# 三菱配電・制御機器

### ノーヒューズ遮断器・漏電遮断器他 CCC 認証品 表示内容変更のお知らせ

| 整理番号 | 山-1389 | 三菱電機(株)福山製作所 |         |    |   |

## 2 変更理由

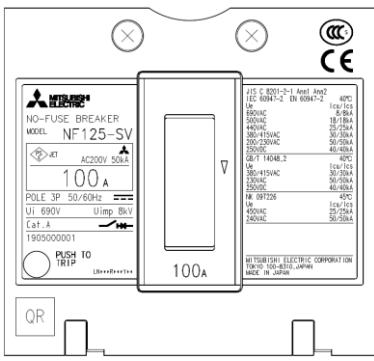
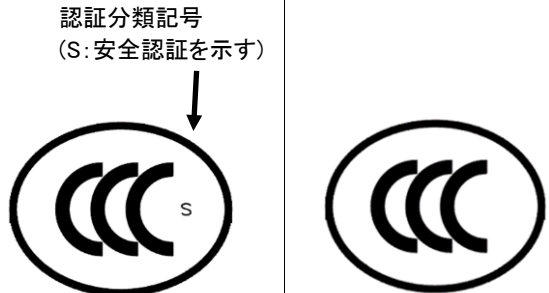
- (1)対象機種: 下記、表【1-1】、【表1-2】に対象機種を示します。詳細は、別紙 三菱ノーヒューズ遮断器・漏電遮断器他 CCC 認証品 表示内容変更 機種一覧表を参照ください。
- (2)変更内容: 本体および梱包箱の CCC マーク右側に付与されていた認証分類記号 (S) を削除します。
- (3)変更時期: ①2019年10月生産分より、②2020年1月生産分より。  
※NF50-SMUのみ 2019年3月生産分より変更済。

CCC 認証マーク管理規定改定(中国国家認証認可監督管理委員会公告 2018 年第 10 号 三項 CCC マーク種類整合)に伴い、CCC マーク内右側に付与されていた認証分類記号 (S) が廃止となりました。
